改善箇所説明図

代表機種：カトウKRM-13H(M)型ラフター

運転室断面図

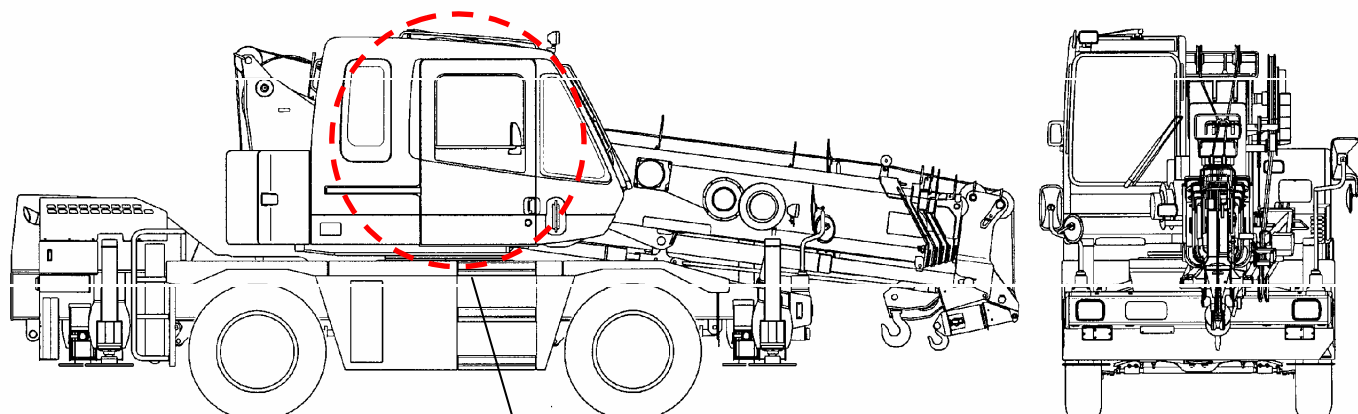
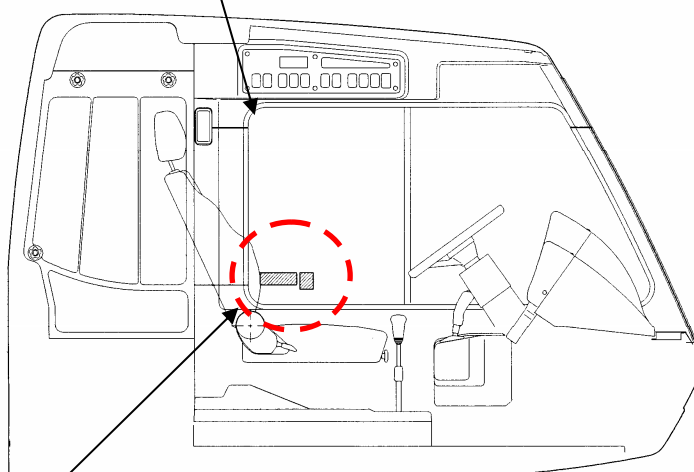
基準不適合箇所

前面ガラス又は側面ガラスに銘板（注意銘板等）を貼付したため道路運送車両の保安基準に適合していない。

改善の内容

全車両、当該銘板を剥がし、必要なものは適合する位置に貼り直す。

識別：外観上、銘板の有無にて容易に識別が可能のため、特別な識別の追加は行わない。
